VIROINVAL

Opération de Développement Rural

Compte-rendu de la 18^{ème} réunion de la CLDR

11 janvier 2023 – Château communal

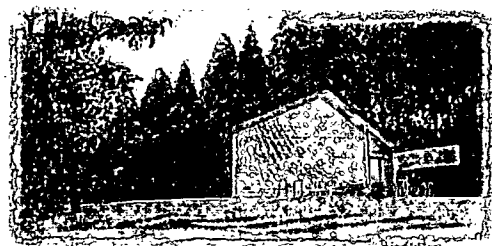
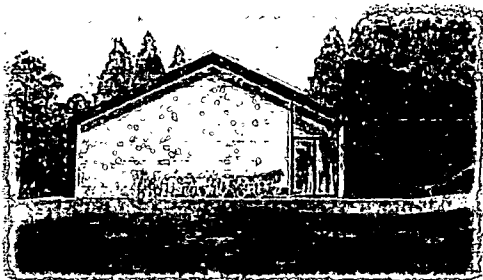
- **Mars 2021** : présentation à la CLDR de l'Avant-Projet par l'INASEP (avec 2 options au niveau de la toiture).
- **Mai 2021** : définition de l'option à retenir par la CLDR.
Pour rappel, lors de la réunion du 11 mai 2021, la CLDR a choisi comme option la toiture à 2 pans reprise sur les illustrations ci-dessous :
